**DECRETO DEL SEGRETARIO GENERALE  
DELL' AUTORITA' DI BACINO INTERREGIONALE DEL FIUME TRONTO  
N. 20 del 16.09.2014**

**OGGETTO: Piano stralcio di bacino per l' Assetto Idrogeologico del Fiume Tronto (PAI) - Deliberazione del Consiglio regionale dell'Abruzzo n° 121/4 del 07.11.2008 - Istanza ai sensi dell'Art. 17 N.T.A. (Modifica alle aree) – GEOL. LUCIA ALFONSI PER CONTO DEL SIG. MASSETTI FRANCESCO: RIPERIMETRAZIONE E MODIFICA TIPOLOGIA CINEMATISMO DEL DISSESTO GRAVITATIVO GIA' CENSITO CON IL CODICE N. 644 NONCHE' INSERIMENTO DI UN NUOVO PERIMETRO AD ESSO CONTIGUO IN C. DA S. MARTINO DEL COMUNE DI COLONNELLA (TE). ACCOGLIMENTO PARZIALE**

### Allegato A al Decreto del Segretario Generale n. 20 del 16.09.2014

Carta del Dissesto e delle aree esondabili: tavola 10/17 (Sez. 327110)

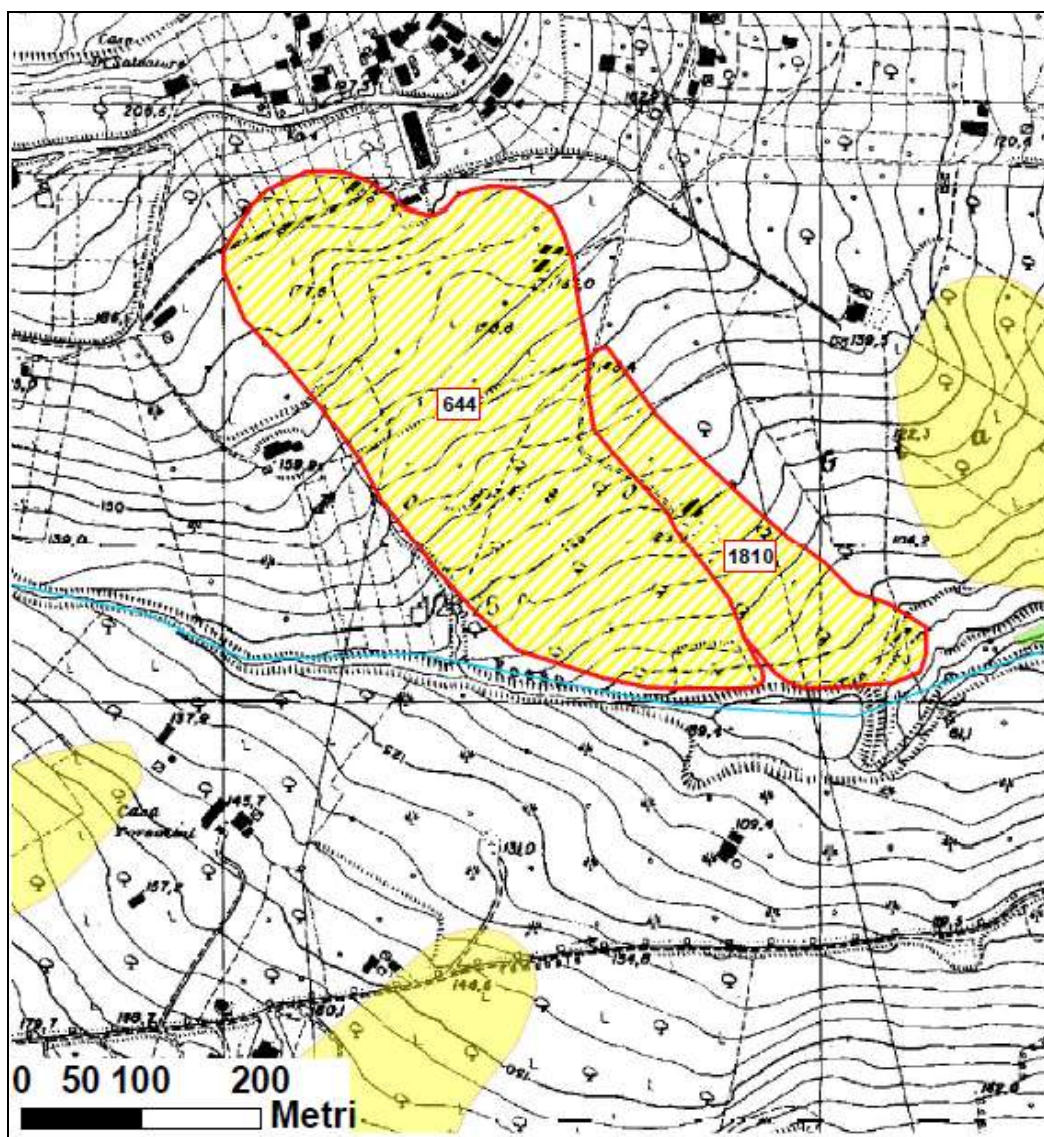
- ✓ accoglibile la proposta di ripermetrazione e modifica tipologica del cinematismo (da scivolamento attivo a **colamento quiescente**) del dissesto gravitativo già censito con il codice n. 644, rimanendo inalterati i livelli di pericolosità e di rischio (H3-R2);
- ✓ accoglibile la proposta di inserimento di un nuovo perimetro, contiguo e posto ad est a quello precedente (nuovo codice **n. 1810**), con tipo di cinematismo **soliflusso**, ma non accoglibile lo stato di quiescenza del fenomeno ;
- ✓ di proporre per il suddetto nuovo perimetro, in alternativa, lo stato del fenomeno **attivo**, con la conseguente classificazione del dissesto con livelli di pericolosità **H2** e di rischio **R2**.

Art. 17 delle Norme Tecniche di Attuazione del PAI - Comune di Colonnella (TE) : Riperimetrazione e modifica tipologia cinematismo del dissesto gravitativo già censito con il codice n. 644, nonché inserimento di un nuovo perimetro ad esso contiguo, ubicati in Contrada S. Martino del Comune di Colonnella.

COD	TIPOLOGIA	PERIC.	RISCHIO	REGIONE	PROV.	COMUNE	NOTE
644	Colamento	H3	R2	Abruzzo	TE	Colonnella	Riperimetrazione e modifica cinematismo dissesto
1810	Soliflusso	H2	R2	Abruzzo	TE	Colonnella	Nuovo inserimento
